**INFORME DE VISITA DE CONTROL
N° 015-2024-OCI/5348-SVC**

**EJECUCIÓN DE LA OBRA: "MEJORAMIENTO DE PISTAS Y
VEREDAS DE CALLES DEL CENTRO POBLADO DE VILLO,
DISTRITO YANAHUANCA, PROVINCIA DANIEL CARRIÓN,
REGIÓN PASCO" CON CUI N° 2200154**

**PERÍODO DE EVALUACIÓN:
DEL 20 DE MARZO DE 2024 AL 26 DE MARZO DE 2024**

Imagen n.º 1
Isometría del Sellado de Junta Asfáltica

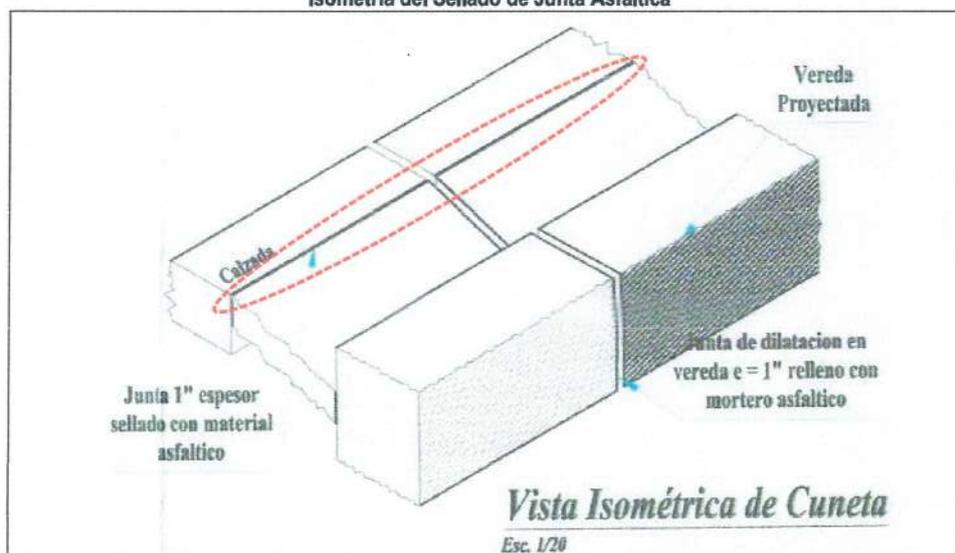
En el certificado de conformidad técnica, la Supervisión declaró haber alcanzado el 100% de la ejecución de la partida; no obstante, durante la inspección física, la Comisión evidenció que, a lo largo de toda la obra, no se realizó el **sellado de juntas con asfalto entre cunetas**

y pavimento, el cual esta considerado en el Plano PDC-01 "Cuneta y Canal" y en el Plano VM-01 "Plano de Veredas y Martillos", tal como se muestra en los gráficos siguientes:

Considerando los gráficos presentados, la Comisión advierte que al haberse indicado la culminación de la partida **04.01.02.04 "Sellado en Juntas con Asfalto"**, contraviene a lo estipulado en las especificaciones técnicas, la cual establece lo siguiente:

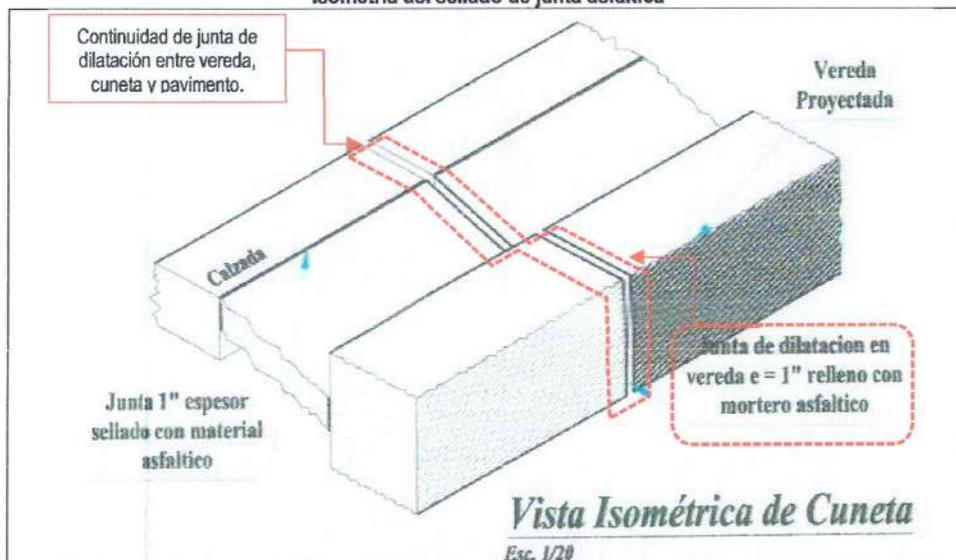
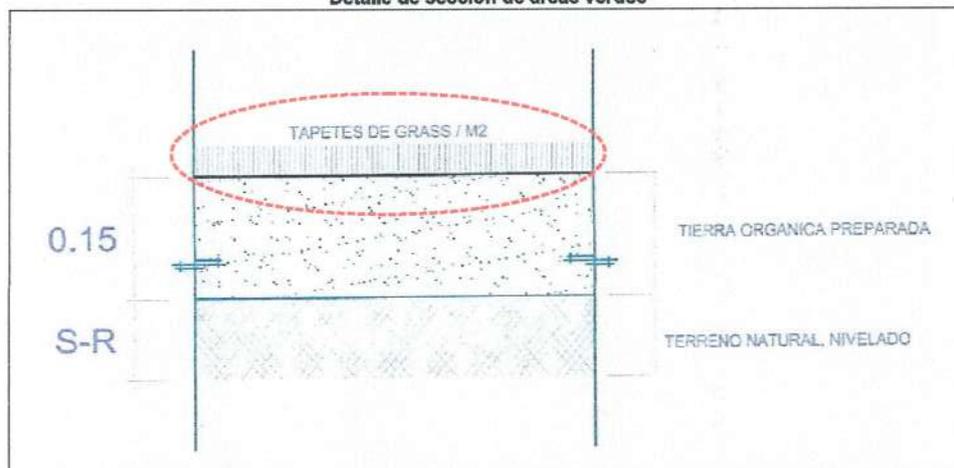
En la conformidad técnica la Supervisión declaró haber alcanzado el 100% de la ejecución de la partida; sin embargo, durante la inspección física la Comisión evidenció, que en varios tramos de la Obra el pavimento rígido¹⁰, no cuenta con el sellado de juntas de dilatación y la continuidad de juntas entre vereda, cuneta y pavimento, el cual estaba considerado en el Plano PDC-01 "Cuneta y Canal", tal como se muestra en el gráfico siguiente:

Tomando en cuenta lo detallado en el gráfico anterior, la Comisión advierte que, al declarar que la partida **01.05.02.06 "Sellado en Juntas de Dilatación de Pavimento Rígido"** estaba culminada, sin que se realice el sellado las juntas de dilatación en el pavimento rígido, no solo estaría incumpliendo con lo establecido en los planos sino también con las especificaciones técnicas del Expediente Técnico, que describe lo siguiente:

Por lo expuesto y de la evidencia presentada, la Comisión advierte que la partida **01.05.02.06 "Sellado en Juntas de Dilatación de Pavimento Rígido"** fue ejecutada parcialmente; sin embargo, la Supervisión declaró la culminación de la ejecución de la partida en cuestión, situación que denota el deficiente cumplimiento de funciones por parte de la Supervisión al momento de informar la culminación de la Obra.

Fuente: Plano AV-01 "Áreas Verdes" del Expediente Técnico aprobado mediante Resolución de Gerencia General Regional n.º 800-2022-G.R.P./GGR de 24 de noviembre de 2022.

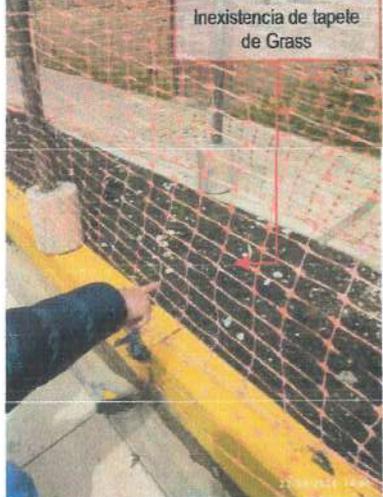
En la conformidad técnica la Supervisión declaró haber alcanzado el 100% de la ejecución de la partida; sin embargo, la Comisión advirtió que la ejecución de la partida fue ejecutada parcialmente, toda vez que en las áreas verdes no se evidenció el tapete de Grass, el cual estaba establecido en el plano AV-01 "Áreas Verdes", tal como se muestra en el gráfico siguiente:

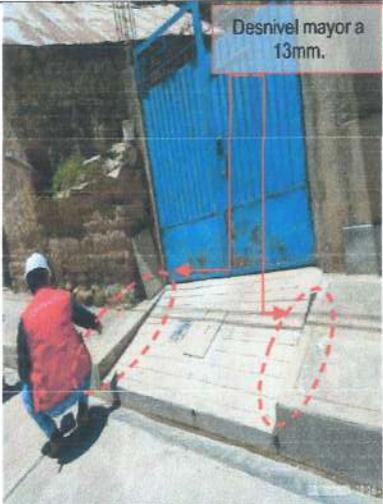
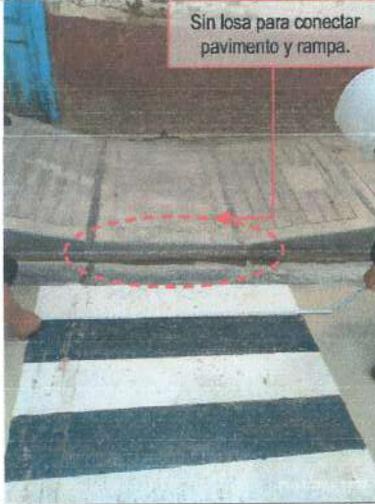
Respecto a este elemento, la Comisión evidenció, que las rampas de acceso peatonal no cumplen con lo establecido en el Expediente Técnico y las condiciones de diseño del RNE.

Al respecto el Plano PS-01 "Plano de Señalización – Arquitectura", detalla que las rampas tendrán una pendiente de inclinación de 12% y para el acceso desde el pavimento hacia vereda se deberá construir una losa que posibilite el tránsito peatonal, tal como se muestra en las imágenes siguientes:

Imagen n.º 7
Detalle de juntas de dilatación y contracción

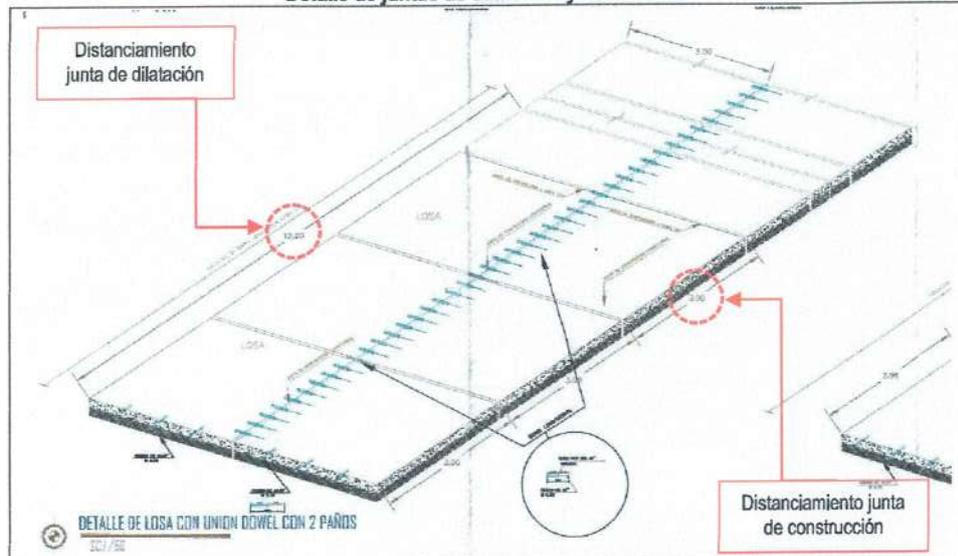
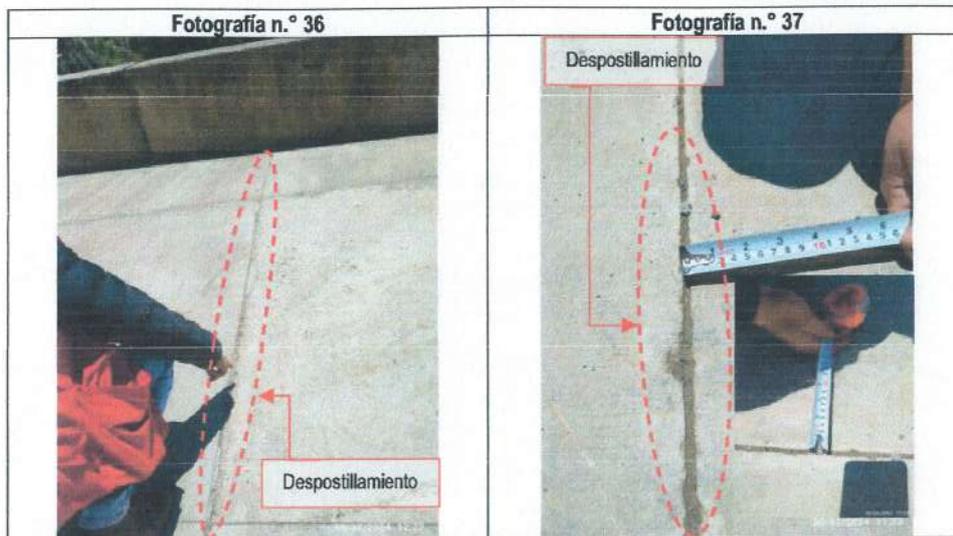
Por otro lado, en el plano PA-02 "Plano Pavimento", detalla que las juntas de contracción y dilatación serán construidas a cada 3 metros y 12 metros respectivamente, tal como se muestra en el gráfico siguiente:

Considerando el detalle de espaciamiento de juntas de dilatación y contracción, la Comisión advierte la existencia de cortes de posibles juntas a distancias menores de lo establecido, en el gráfico anterior, circunstancia que se evidencia en las fotografías siguientes:

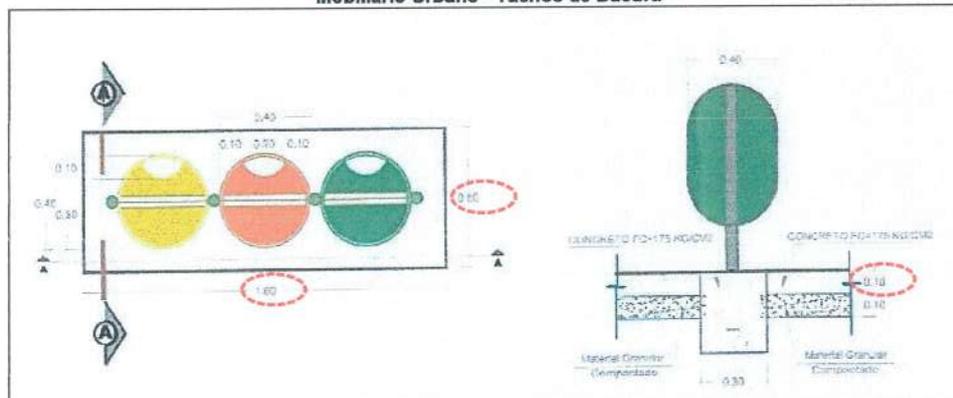
Por otro lado, referente a las juntas de dilatación el plano VM-01 "Veredas y Martillos", ha indicado que la profundidad de la junta de dilatación será de 0.075 metros o 7.5 centímetros, tal como se muestra a continuación:

Fotografía n.º 44	Fotografía n.º 45
<p>Junta asfáltica sin profundidad requerida</p>	<p>Junta asfáltica sin profundidad requerida</p>
<p>Descripción: En las fotografías se muestra que la junta no fue rellenada hasta la profundidad de 7.5 centímetros establecido en el plano de detalle de junta de dilatación de vereda.</p>	
Fotografía n.º 46	Fotografía n.º 47
<p>Junta asfáltica sin profundidad requerida</p>	<p>Junta asfáltica sin profundidad requerida</p>
<p>Descripción: En las fotografías se muestra que la junta no fue rellenada hasta la profundidad de 7.5 centímetros establecido en el plano de detalle de junta de dilatación de vereda.</p>

Por lo expuesto, la Comisión advierte que los trabajos en vereda se ejecutaron deficientemente, circunstancia que habría sido causado por el deficiente control técnico durante el proceso constructivo en la ejecución de las veredas, por parte de la Supervisión, perjudicando la calidad de la obra.
